「六ヶ所ウラン濃縮工場の核燃料物質加工事業変更許可申請」の概要について

六ヶ所ウラン濃縮工場（1992年3月操業開始、設備規模1,050 t SWU/年）は、生産運転を停止したカスケード設備を段階的に新型遠心機に更新していく計画としている。

「新型遠心機への更新等 変更概要図」

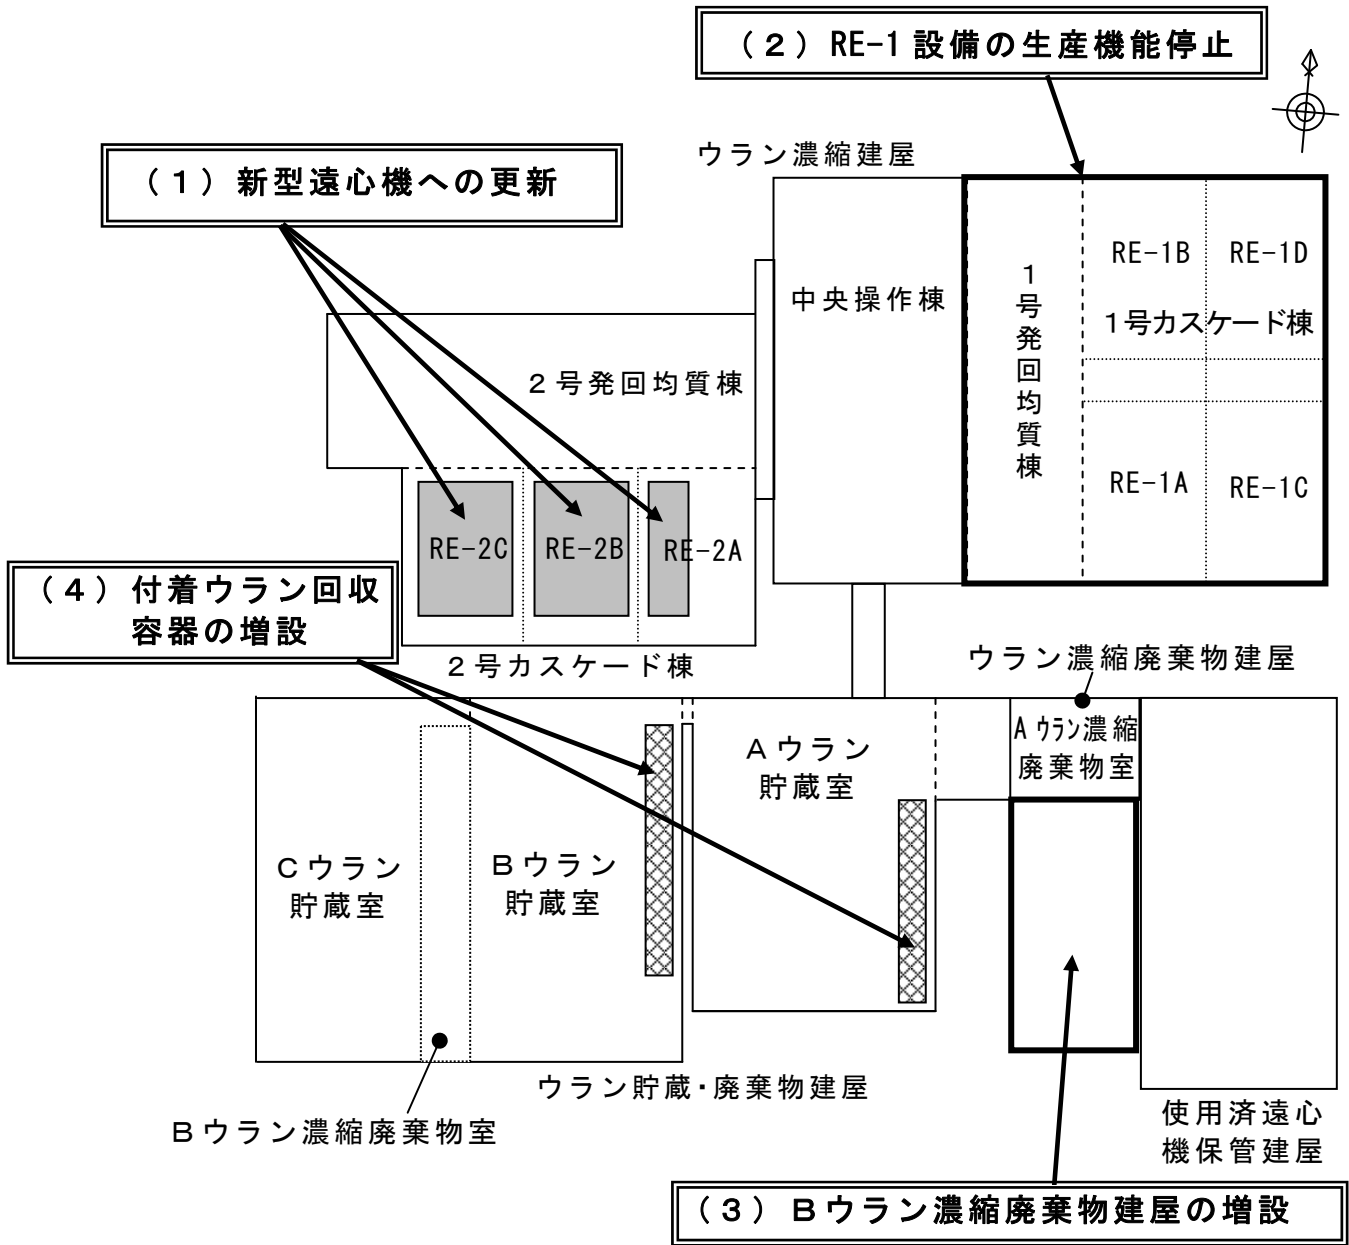
既設遠心機によるカスケード設備のRE-2Aの更新未着手分（75 t SWU/年）、RE-2B（150 t SWU/年）及びRE-2C（150 t SWU/年）の合計375 t SWU/年分を撤去し、新型遠心機によるカスケード設備に更新する。

RE-1A～D（600 t SWU/年）のカスケード設備、UF₆処理設備、均質・ブレンド設備及び高周波電源設備について、カスケード設備を新型遠心機に更新するまでの間、配管を閉止する等の処置を施し生産機能を停止して保管する。これにより分離作業能力を1,050 t SWU/年から450 t SWU/年に変更する。

ウラン濃縮工場から発生する放射性固体廃棄物の保管能力を強化するため、Bウラン濃縮廃棄物建屋を増設する。

付着ウラン回収設備によりカスケードから回収したウランを保管するため、付着ウラン回収容器を増設する。
